**ACTA DE PREGUNTAS Y ACLARACIONES DE LA COMISION EVALUADORA PARA LA
CONTRATACIÓN DE OBRA**

No: JICA-L1223-AUT-CNELSTE-ST-OB-001

“REPOTENCIACIÓN DE LA LST SANTA ELENA â CHANDUY Y OBRAS COMPLEMENTARIAS.”.

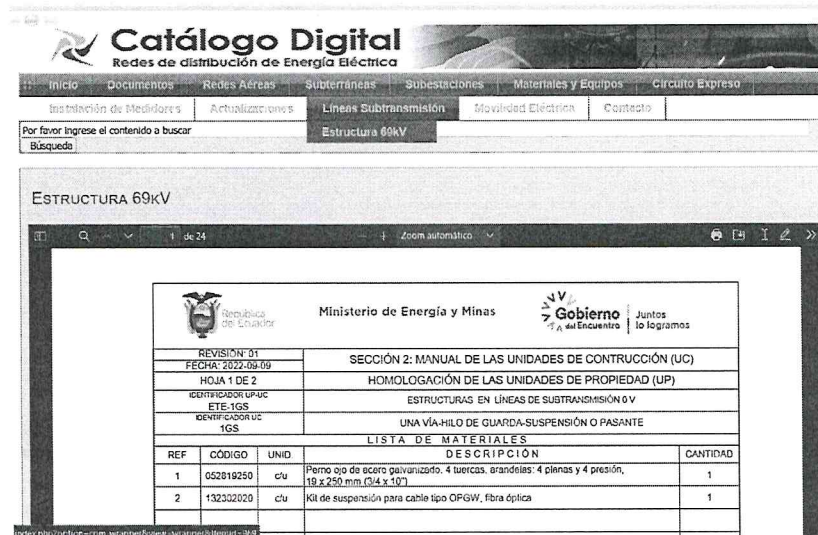
Estimados señores de la comisión técnica, favor su ayuda subiendo los planos tipo de las ESTRUCTURAS de los rubros del 9 al 15, además de la lista de los materiales que se utilizarán en cada rubro.

Estimados oferentes, en la seccion VII Especificaciones y Condiciones de Cumplimiento pag 97 de los DDL se indica "Se deberá dar cumplimiento Total a las especificaciones técnicas descritas en el documento ESPECIFICACIONES TÉCNICAS", adicional "Los materiales restantes que consta de la lista de cantidades de las obras deben cumplir las especificaciones técnicas de las Unidades de Propiedad homologadas por el MERNNR A continuación, en "NOTA" se describe la dirección a la cual se puede acceder para verificar las especificaciones de los materiales".

NOTA: Dirigirse al link <http://www.unidadespropiedad.com> LINEAS DE SUBTRANSMISION, ESTRUCTURA DE 69 KV

Allí encontrara lista de materiales y planos de las estructuras, cabe indicar que Los aisladores a ser utilizados serán de tipo polimérico de un nivel de voltaje de 115kv, ANSI DS-115 y/o AISLADOR LINE POST con nivel de voltaje 115 kv, dicha característica se encuentra en el archivo de ESPECIFICACIONES TECNICAS.

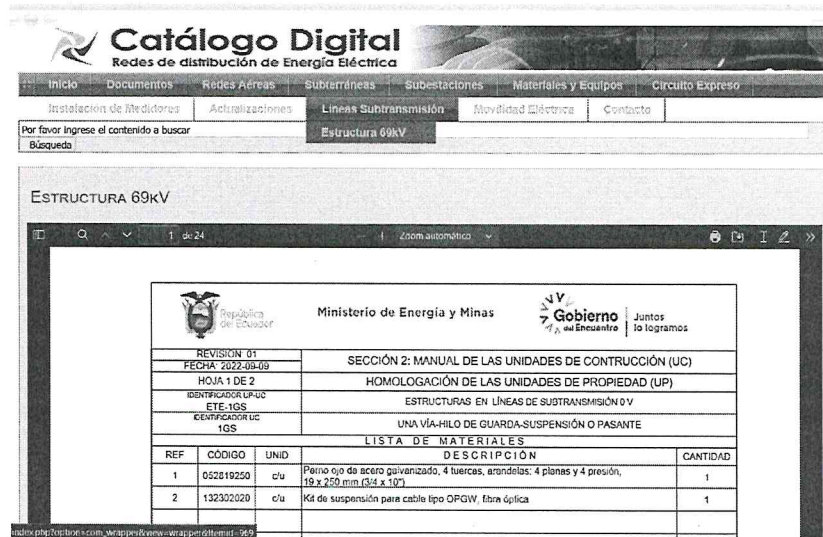
Estimados señores de la comisión técnica, favor su ayuda subiendo el documento de Especificaciones Técnicas de cada uno de los rubros, que incluya el servicio y suministro, ya que el documento subido describe la construcción de manera general y para fines de presupuestación y análisis de precios unitarios de precisión se requiere conocer el detalle específica de cada rubro

Estimados oferentes, en la sección VII Especificaciones y Condiciones de Cumplimiento pag 97 de los DDL se indica "Se deberá dar cumplimiento Total a las especificaciones técnicas descritas en el documento ESPECIFICACIONES TÉCNICAS", adicional "Los materiales restantes que consta de la lista de cantidades de las obras deben cumplir las especificaciones técnicas de las Unidades de Propiedad homologadas por el MERNNR A continuación, en "NOTA" se describe la dirección a la cual se puede acceder para verificar las especificaciones de los materiales".

NOTA: Dirigirse al link <http://www.unidadespropiedad.com> LINEAS DE SUBTRANSMISION, ESTRUCTURA DE 69 KV

Allí encontrara lista de materiales y planos de las estructuras, cabe indicar que Los aisladores a ser utilizados serán de tipo polimérico de un nivel de voltaje de 115kv, ANSI DS-115 y/o AISLADOR LINE POST con nivel de voltaje 115 kv, dicha característica se encuentra en el archivo de ESPECIFICACIONES TECNICAS.
